**AVR-Versuchskernkraftwerk Jülich
Genehmigung 7/16 AVR für den vollständigen Abbau
gemäß § 7 Abs. 3 Atomgesetz**

Stellungnahme der Strahlenschutzkommission

Verabschiedet in der 231. Sitzung der Strahlenschutzkommission am 9./10. Dezember 2008

Abb. 1: Verschlussysteme des Reaktorgebäudes in verschiedenen Rückbauphasen

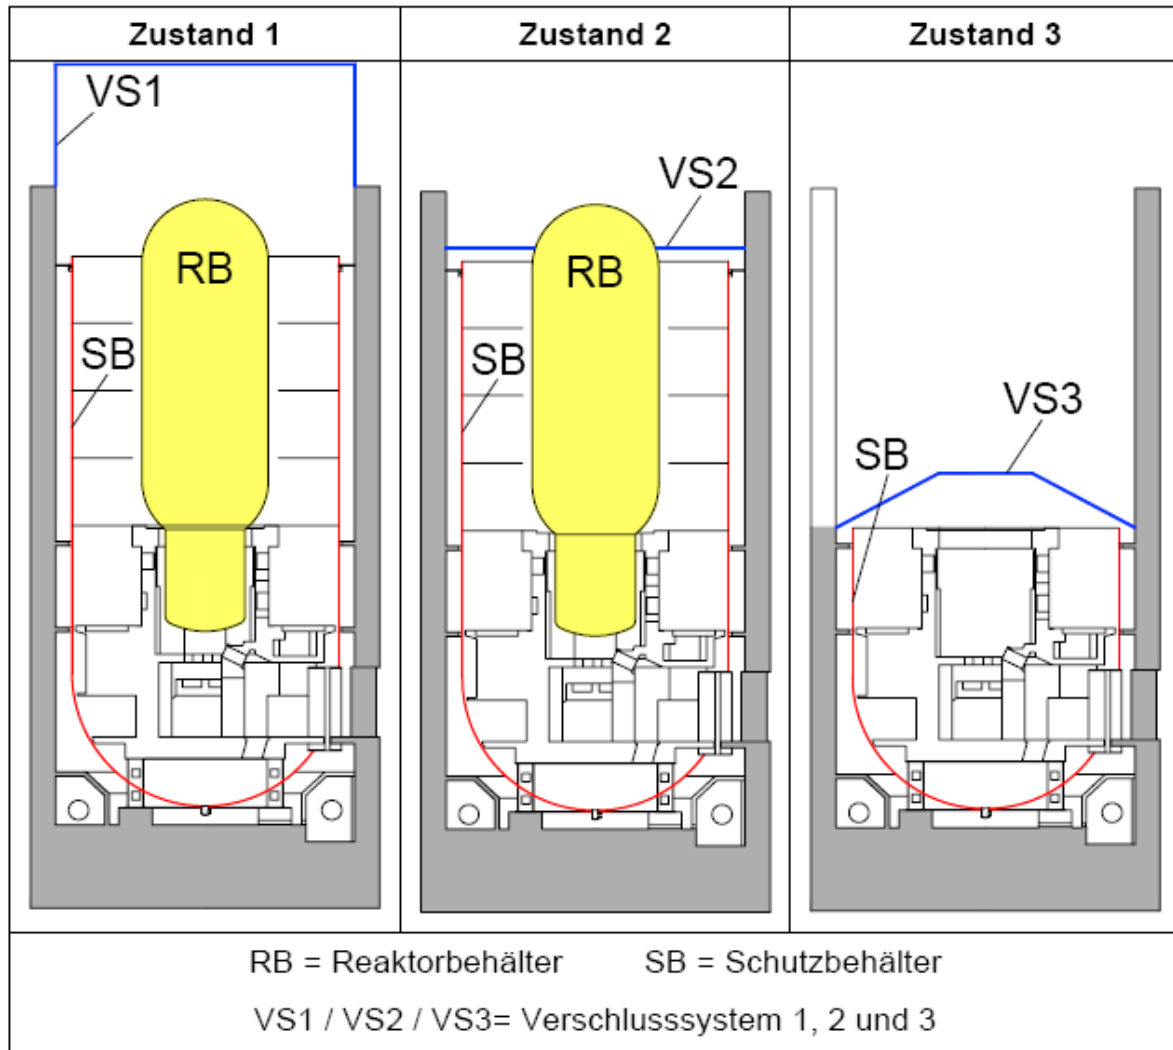
Die Verwendung der Verschlussysteme mit der vorausgegangenen Dekontamination der entsprechenden Bereiche und die Fixierung der Kontamination des Reaktorbehälters vor dem Ausbau stellen aus Sicht der SSK wirksame Maßnahmen zum Einschluss der radioaktiven Stoffe dar. Diese Maßnahmen und die weiteren Maßnahmen zur Vermeidung von Kontaminationsverschleppungen sind geeignet, die Anforderungen des § 44 StrlSchV zu erfüllen.
